Oggetto [ID_VIP: 7373] Istanza di avvio della procedura di valutazione d'impatto ambientale ai sensi dell'art. 23 del D.Lgs 152/2006 e ss.mm.ii. relativa al progetto di un impianto agrovoltaiico denominato Cerignola "I Pavoni" della potenza di 52,47 MWp da realizzarsi nel Comune di Cerignola (FG) e le opere di connessione ubicate nel comune di Stornara (FG) ed elettrodotto interrato realizzato su strade esistenti che attraversano i territori di Cerignola (FG), Stornara (FG) e Stornarella (FG).

Proponente: società Cerignola SPVS.r.l..

Parere tecnico-istruttorio della Soprintendenza Speciale per il PNRR.

- Figura 1: Stralcio della Planimetria generale dell'impianto
- Fonte: CDD70K7_4.2.9_7.1_PlanimetriaGeneraleDilmpiantoConDettagli.pdf

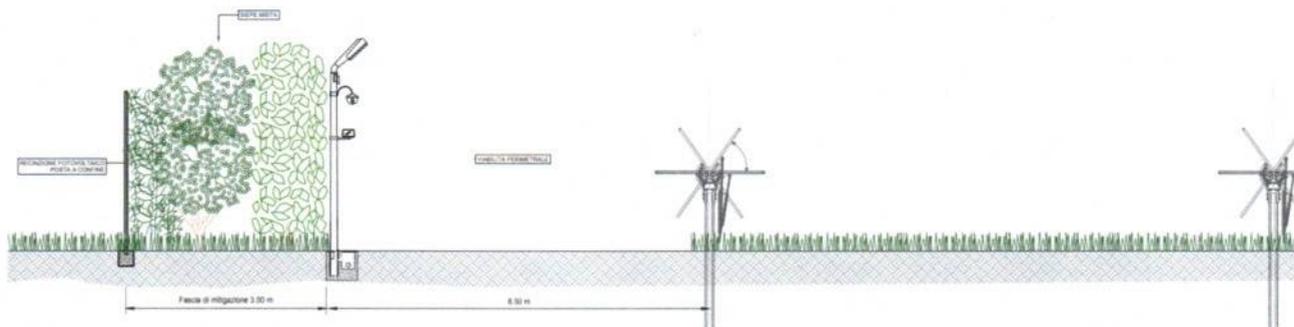
di installare in aree agricole moduli fotovoltaici in assenza di un sistema di regole predefinite, costruisce uno scenario di grande trasformazione della texture agricola con processi di artificializzazione del suolo che comunque permangono, anche nel caso di una non meglio precisata installazione agrovoltaica;

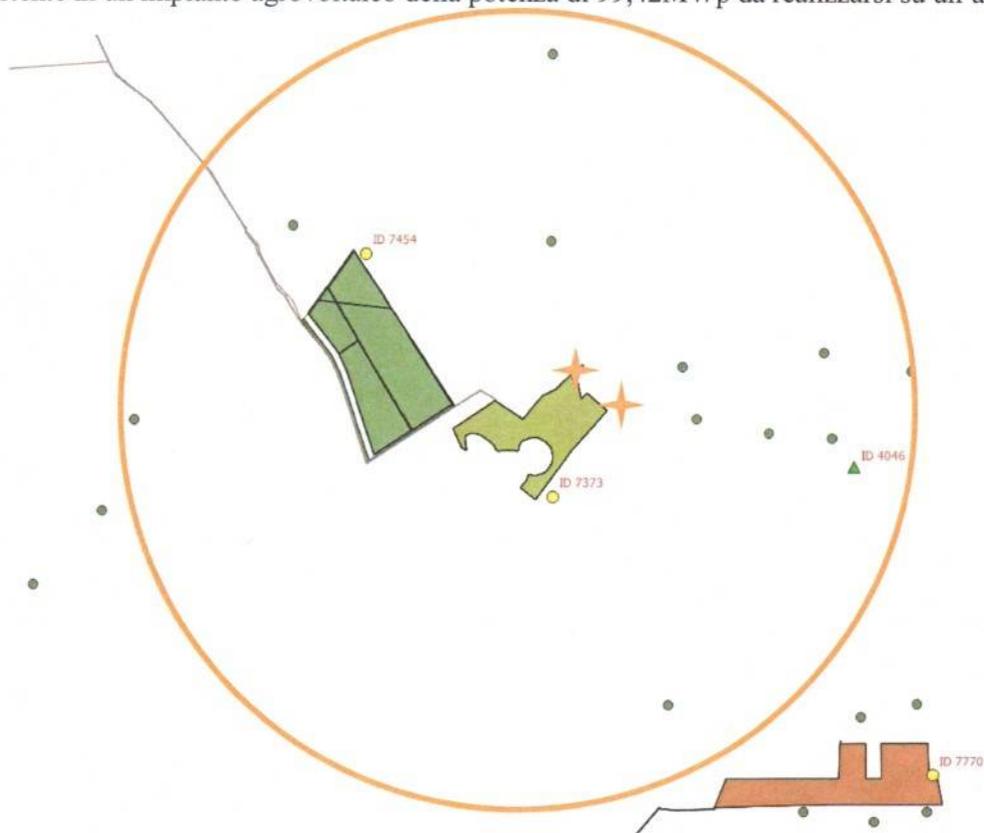
TENUTO CONTO che sempre in relazione agli impatti cumulativi da considerare, nell'area buffer di circa 3 km ricadono n. 9 aerogeneratori, di cui 2 a circa 900 m dall'area in esame. Nello specifico si tratta di un progetto eolico autorizzato ma non ancora realizzato, contrassegnato con l'ID VIP 4046, che consiste in 19 aerogeneratori per una potenza complessiva di 79,8 MW;

TENUTO CONTO che sempre in relazione agli impatti cumulativi da considerare, dalla parte opposta della SP 95, quindi di fronte all'impianto oggetto di questa valutazione insiste un altro progetto in istruttoria, contrassegnato dall'ID VIP 7454, consistente in un impianto agrovoltaico della potenza di 99,42MWp da realizzarsi su un'area di circa 162 ha;
